Dohoda o změně závazku č. 2 ke Smlouvě o dílo č. INV/0157/20 ze dne 24.9.2020

Evidenční list změny stavby

Regenerace bytového fondu Mírová osada - I.etapa - ul. Chrustova, org. 310361

Regenerace bytového fondu Mírová osada - I.etapa - ul. Chrustova: Konečná úprava rozsahu prací - bytové domy Chrustova 8-22

Oprava elektro skřep a půda

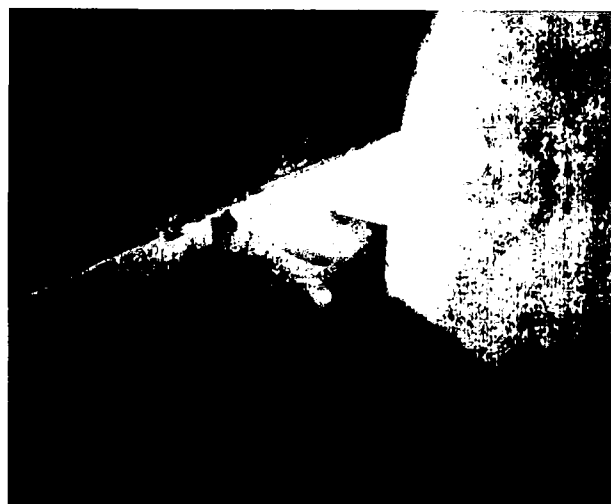
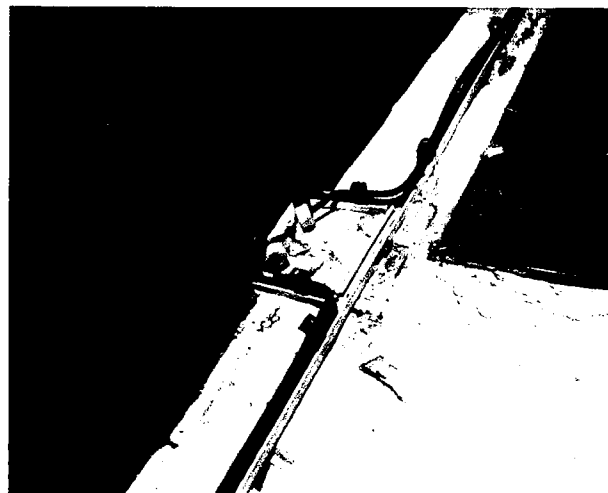
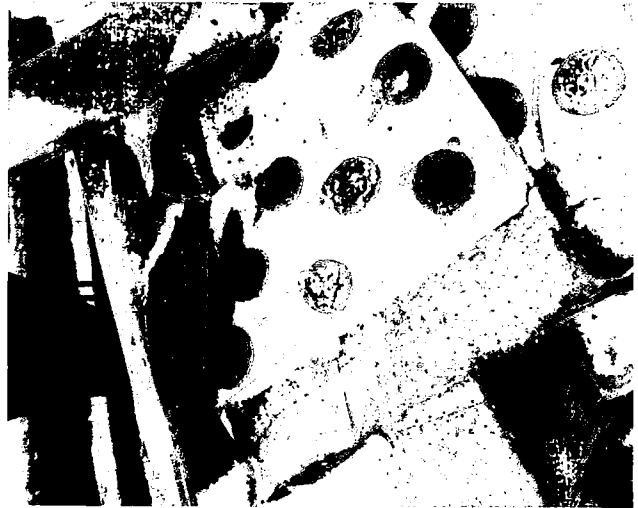
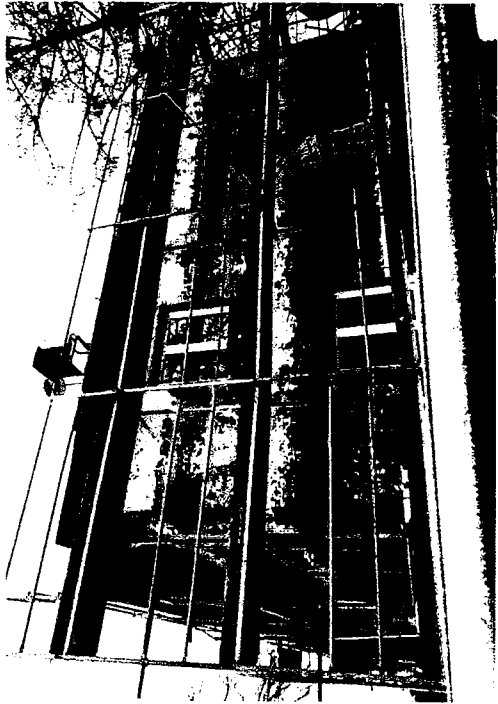
Oprava elektro sklep a půda

Projektová dokumentace neřeší v rámci elektroinstalací prodloužení kabelové trasy světel a vypínačů, které je nutné provést v důsledku zateplení.

Oprava kominů

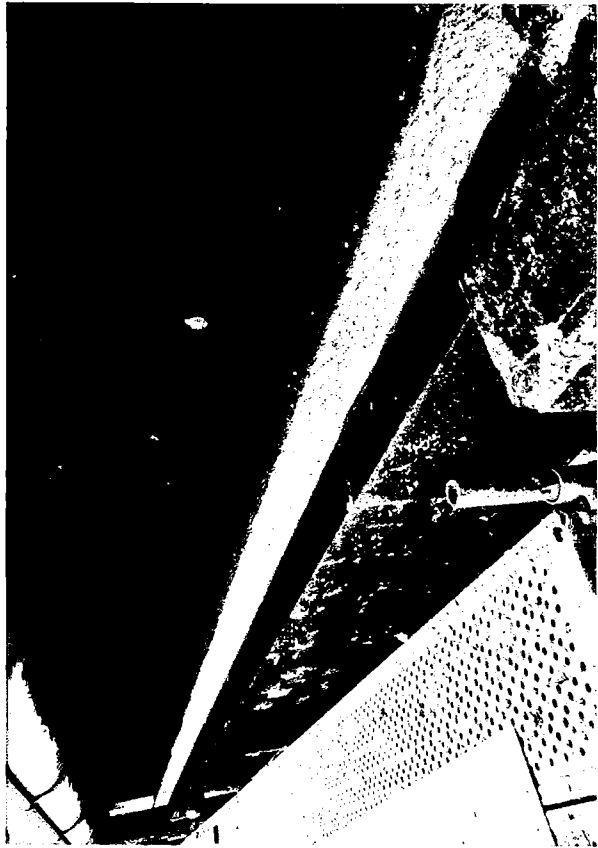
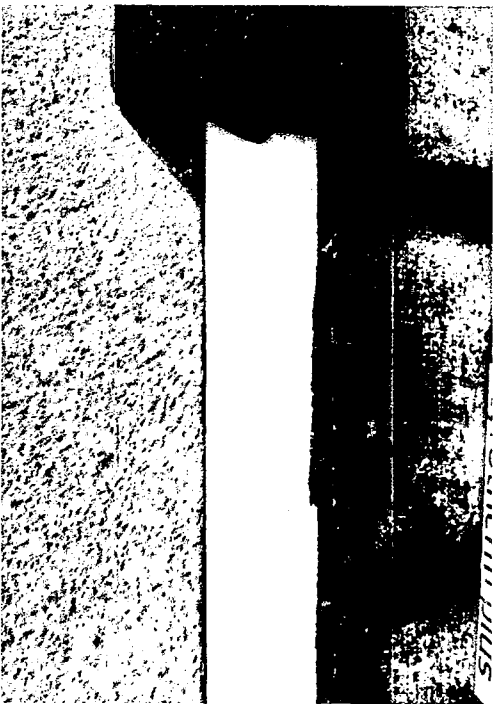
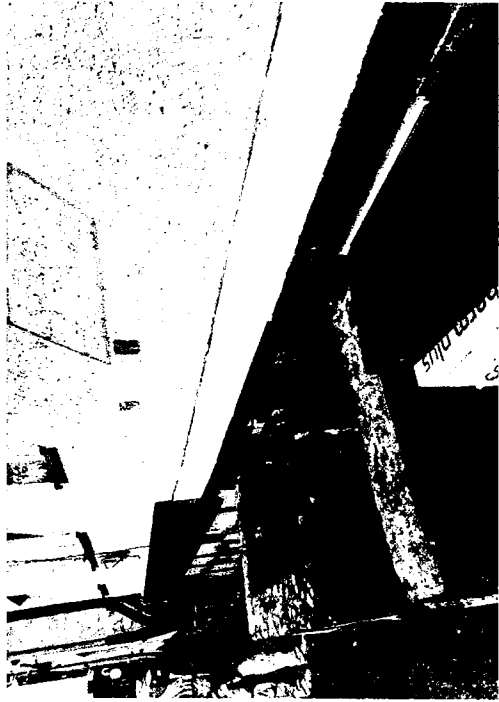
Oprava komínu

Komíny byly na základě špatného stavu všechny přetáhnuty do sklovláknité perlinkové tkaniny a následně byla provedena nová omítka. PD původně řešila jen opravu spárování.

Oplechování kominů

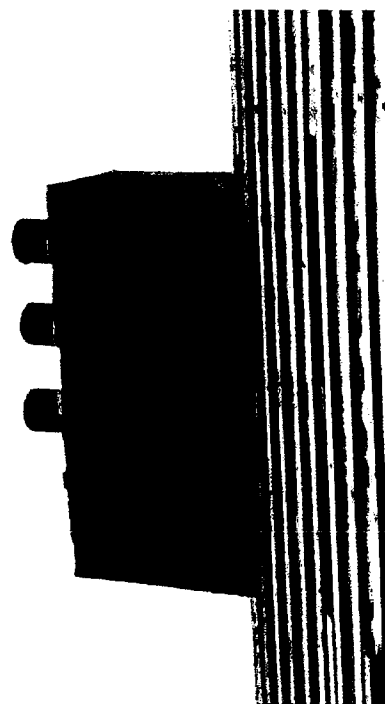
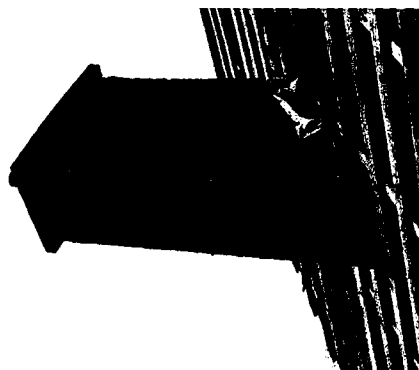
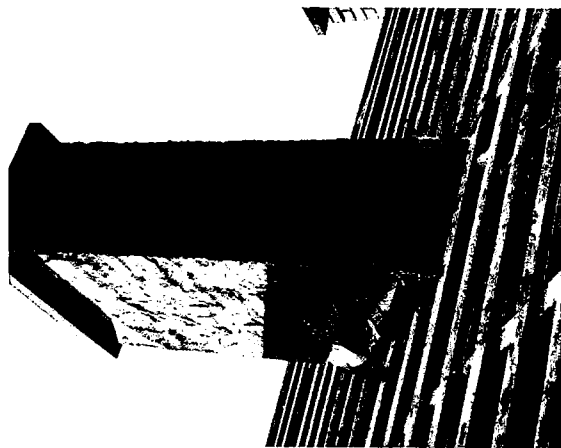
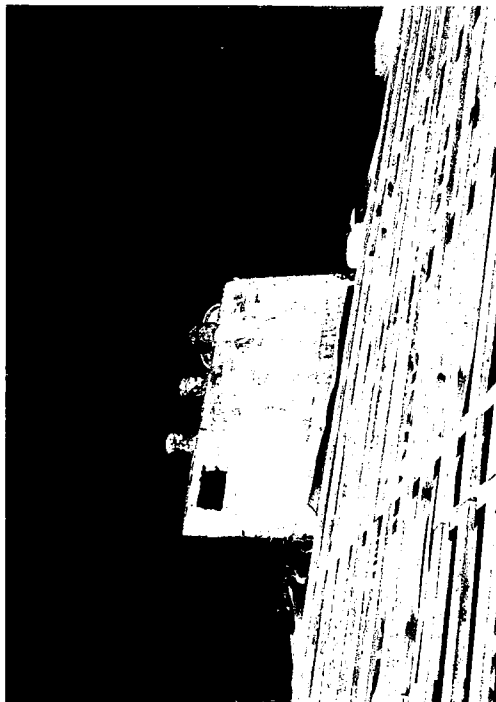
Oplechování komínů

Všechny komíny byly na své čepce nově oplechovány a vybetonovány, aby nedocházelo k zatékání, projekt tuto opravu neřešil.

Úprava zateplení zdiva na půdě (perlička + šetrka)

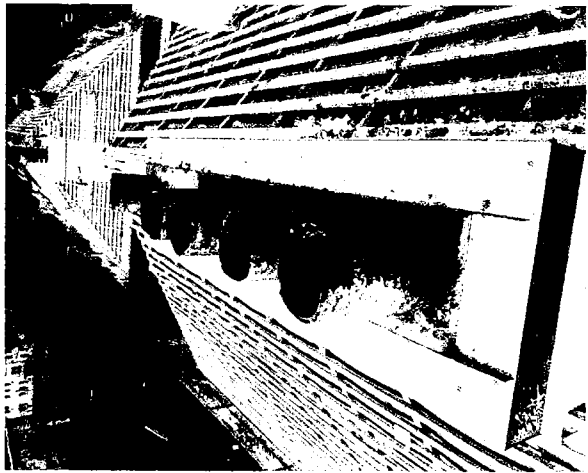
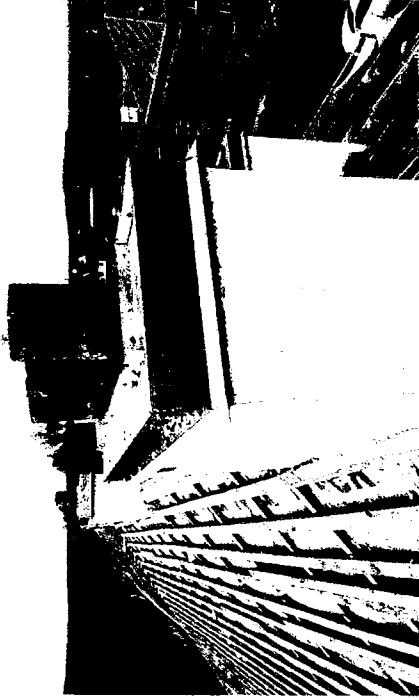
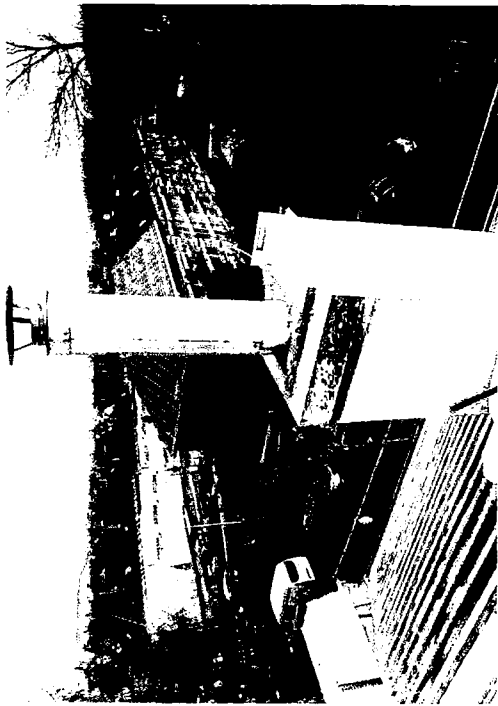
Úprava zateplení zdiva na půdě (perlinka + stěrka)

Na vnější straně chodbových stěn v půdním prostoru byla v projektové dokumentaci navržena tepelná izolace bez povrchové úpravy, z důvodu obavy investora z jejího poškození, byla izolace alespoň přestěrkována s použitím sklovláknité perlinkové tkaniny (investor byl upozorněn, že se jedná pouze o zabezpečení izolace a vzhled není esteticky vhodný).

Přechodová lávka

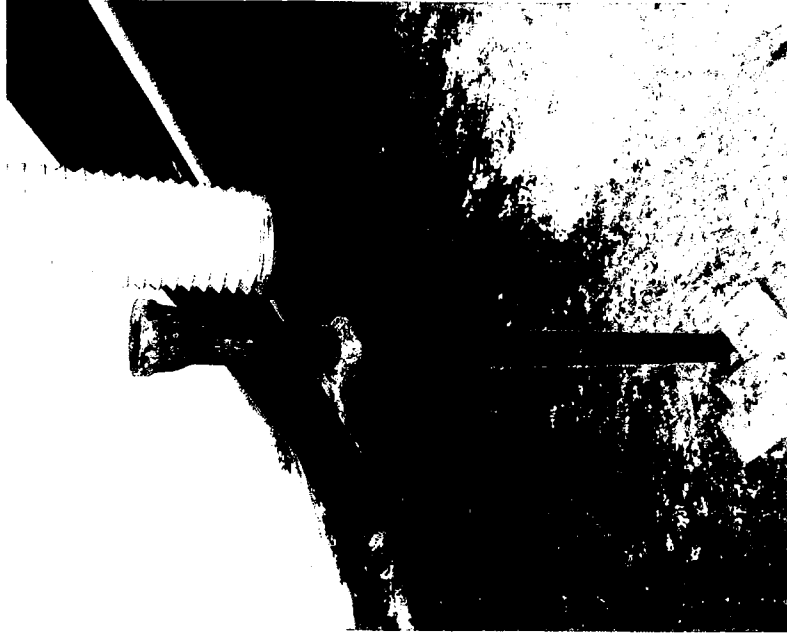
Přechodová lávka – VP chyba projektu
